16 september 2009

Gemeente Amsterdam
Projectbureau Wibaut aan de Amstel

Nota van beantwoording stedenbouwkundig plan Omgeving Amstelstation

Bloknummers SP december 2008

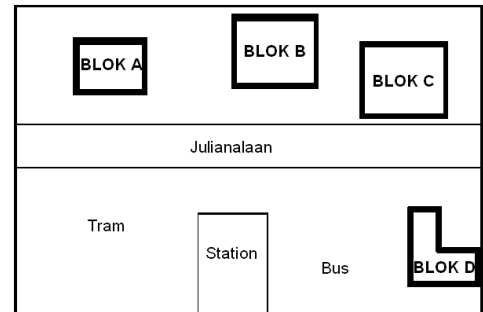
In dit rapport wordt verwezen naar de verschillende bouwblokken in het ontwerp. Wegens het wegvallen van blok 4 is de nummering in het aangepaste stedenbouwkundig plan gewijzigd. In het stedenbouwkundig plan van december 2008 waren de bouwblokken genummerd van 1 t/m 5. In het aangepaste stedenbouwkundig plan zijn de bouwblokken voorzien van de letters A t/m D. Ter verduidelijking is dit in onderstaande tekening schetsmatig weergegeven.
